改善箇所説明図

不具合発生箇所

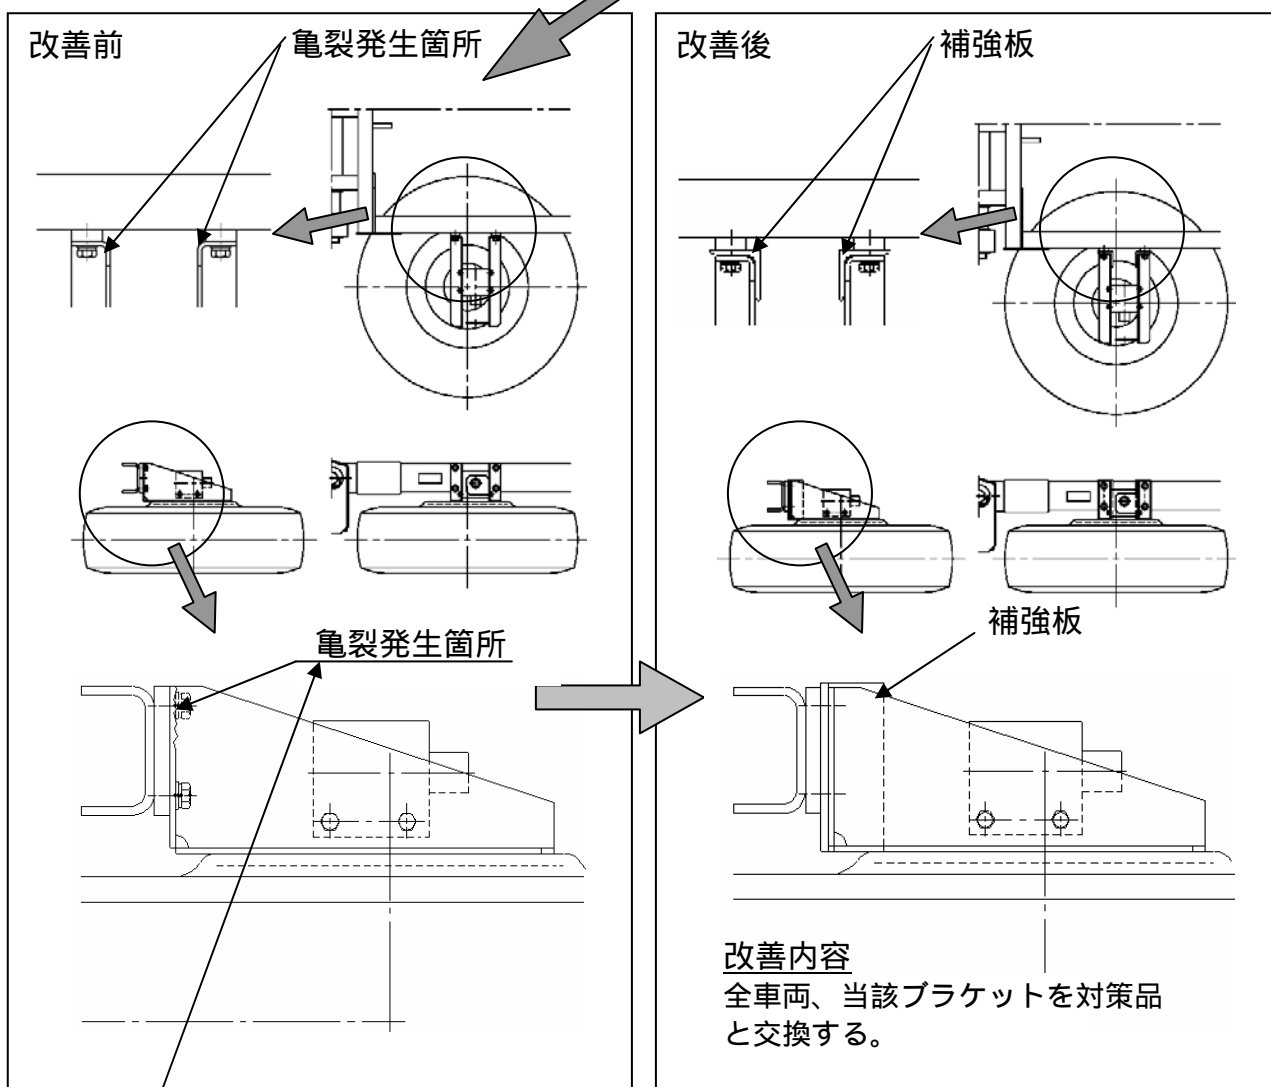
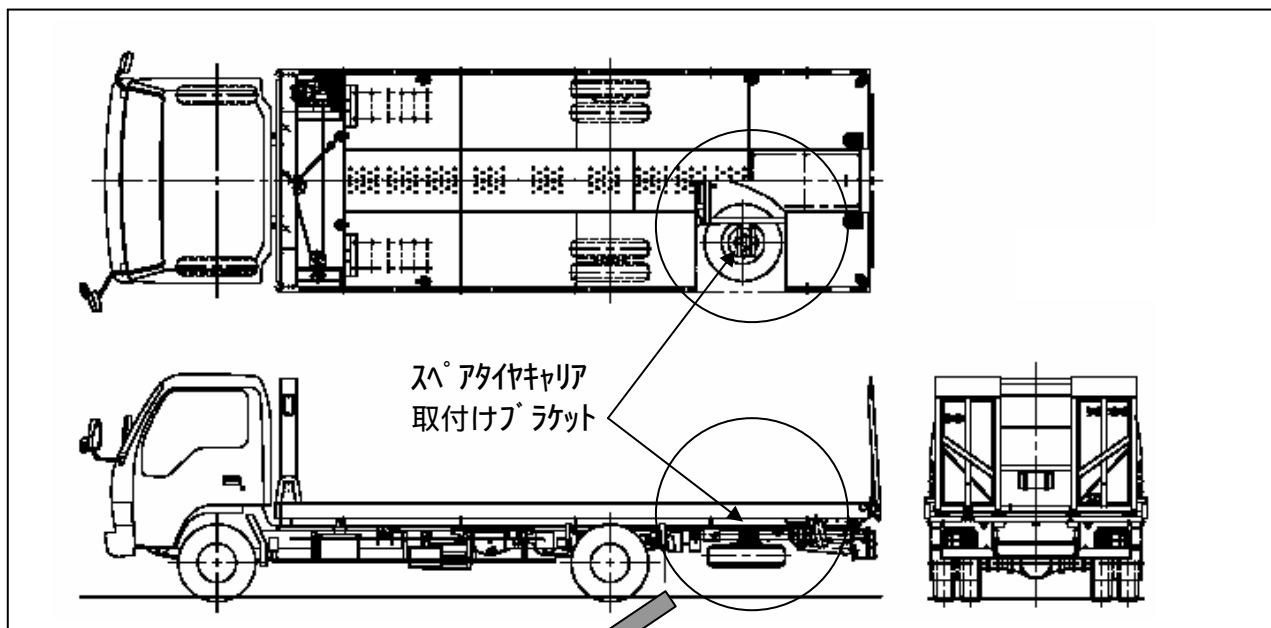
スペアタイヤキャリアを車両後部に移設した際に新たに装着したブラケットの強度が不足しているため、走行中の振動により当該ブラケットに亀裂が発生し、そのままの状態で使用を続けると、最悪の場合、ブラケットが折損してスペアタイヤとともに脱落し、他の交通の安全を妨げるおそれがある。
